Asunto: Erratum 1 (04/2004) a la

Recomendación UIT-T G.671 (06/2002), *Características de transmisión de los componentes y subsistemas ópticos*

G.671_F06

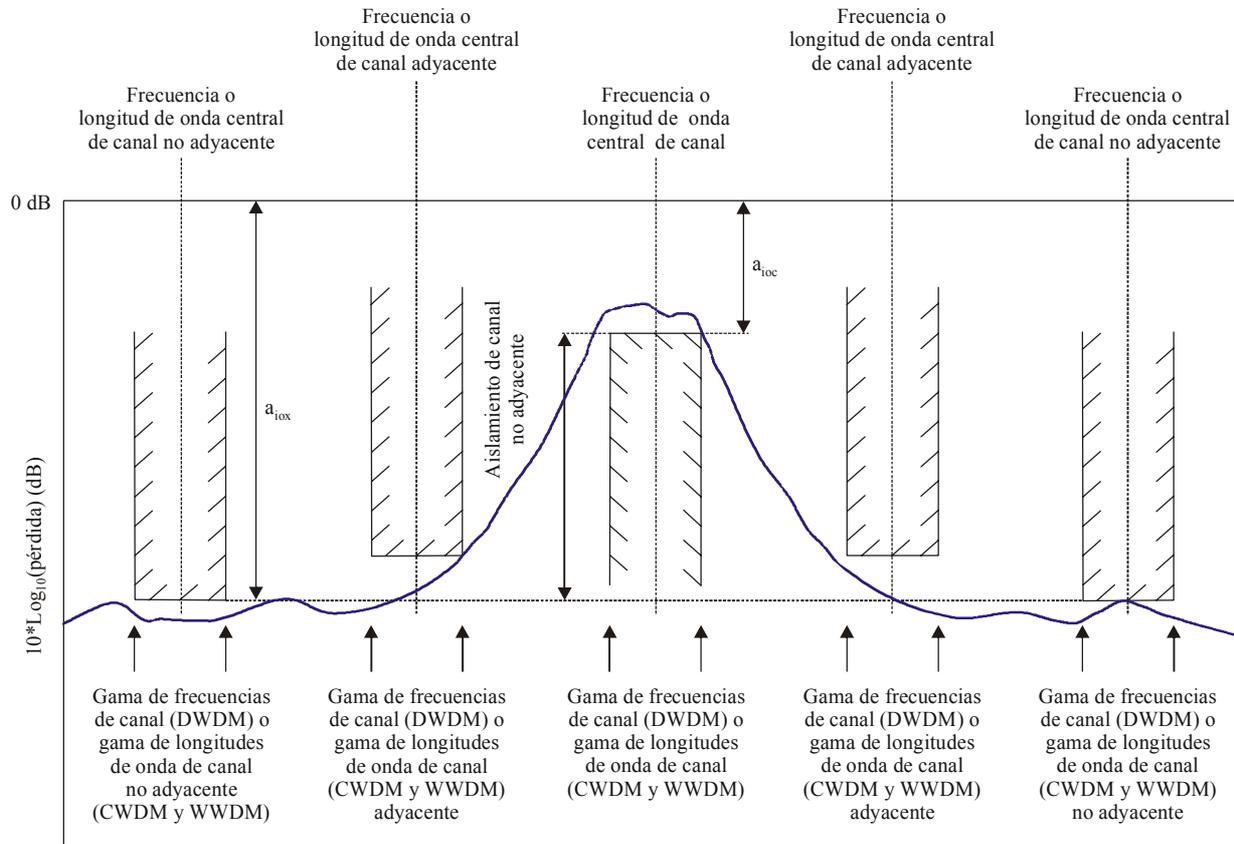
Sustitúyase la figura 6/G.671 "Ilustración del aislamiento de canal no adyacente para un dispositivo WDM" por la siguiente (prolongar la flecha vertical "aislamiento de canal no adyacente" hasta su valor inferior correcto):
